M-20-00025 - Barrierefrei- Zugang EG am Berufskolleg Diesterwegstraße 3

Variantenprüfung vom 08.06.2020

Fachtechnische Stellungnahme

Objekt: Berufskolleg "Barmen"

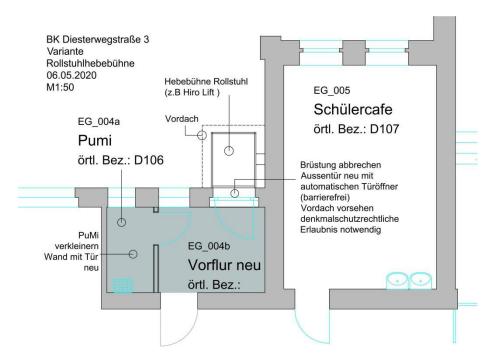
- extrem hohe Kosten durch 14-16 m lange Rampe (2x gewendelt mit 2-3 Aufstellflächen)
- Bedenken Denkmalschutz durch Eingriff in Hauptfassade, Abbruch von stilbildenden Bogenfenster (siehe Foto)
- umfassender Eingriff in EFRE geförderte Außenspielfläche

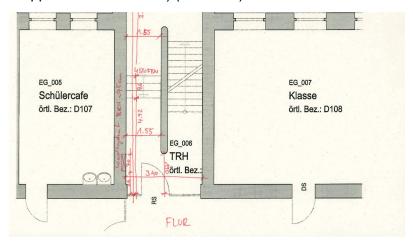
Die Räumlichkeiten im Erdgeschoss des Gebäudes des Berufskollegs "Barmen", Diesterweg 3 in Wuppertal sollen im Rahmen der Inklusion auch für Rollstuhlfahrer erreichbar gemacht werden. Hierzu ist der Einbau eines Treppenliftes zur Überbrückung der Stufen zwischen dem Erdgeschoss und der Erdgleiche geplant. Das Erdgeschoss befindet sich sowohl straßenseitig als auch vom Pausenhof aus aufgrund der örtlichen Gegebenheiten einige Stufen oberhalb des natürlichen Erdreiches. Vom Pausenhof aus sind insgesamt 4 Stufen zu überwinden (s. Foto).

Inwiefern ein Einbau in einem Sonderbau im Speziellen im Rahmen einer Abweichung ggf. doch möglich ist, ist objektbezogen mit der zuständigen Genehmigungsbehörde abzustimmen. Im vorliegenden Fall ist aus brandschutztechnischer Sicht eine Installation eines Treppenliftes im angegebenen Treppenraum jedoch auch im Rahmen einer Abweichung NICHT realisierbar.

Da der Treppenraum als einer von zwei baulichen Rettungswegen aus allen Obergeschossen dient, in denen sich im 2. Obergeschoss auch eine Aula mit bis zu 400 Personen befindet, und die erforderliche lichte Mindestlaufbreite von 1,20 m (bzw. gemäß Brandschutzkonzept vom 08. Juli 2008: 1,25 m (ehemalige Schulbaurichtlinie)) bei einem Einbau des Treppenliftes bzw. bei dessen Benutzung nicht mehr sicher gestellt werden kann, ist eine sichere Evakuierung der Personen im Gefahrenfall aus brandschutztechnischer Sicht nicht mehr gewährleistet. Die Rettungswegbreite würde selbst bei einer Ruheposition des Treppenliftes um ca. 40 cm eingeschränkt, sodass zur Entfluchtung nur eine lichte Mindestbreite von maximal ca. 1,15 m bliebe und somit die erforderliche Mindestbreite von 1,20 m (bzw. 1,25 m) nicht eingehalten würde.

Plan 2. Obergeschoss (Brandschutzkonzept 08. Juli 2008):

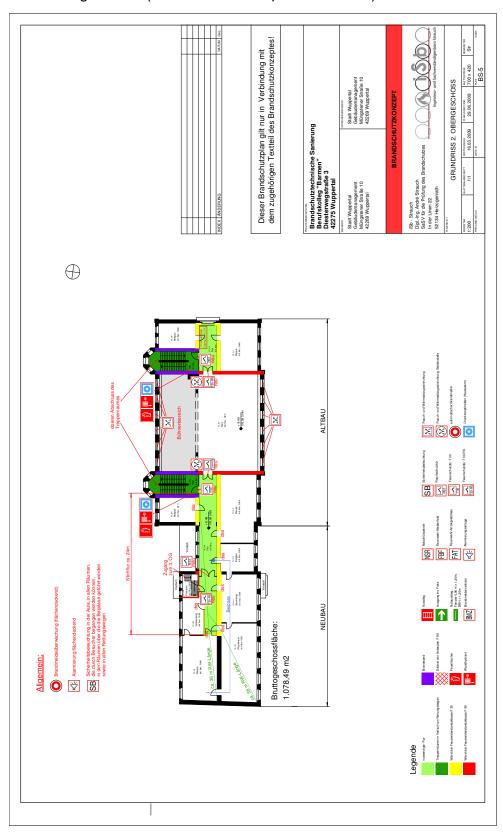
Der Treppenraum, in dem die Anordnung des Treppenliftes geplant ist, dient als Rettungsweg für die Obergeschosse der Schule, für die die Vorgaben der derzeit gültigen Schulbaurichtlinie zu beachten sind. Weiterhin befindet sich im 2. Obergeschoss des Objektes zusätzlich eine Aula für bis zu 400 Personen, für die die Vorgaben der derzeit gültigen Sonderbauverordnung gelten.
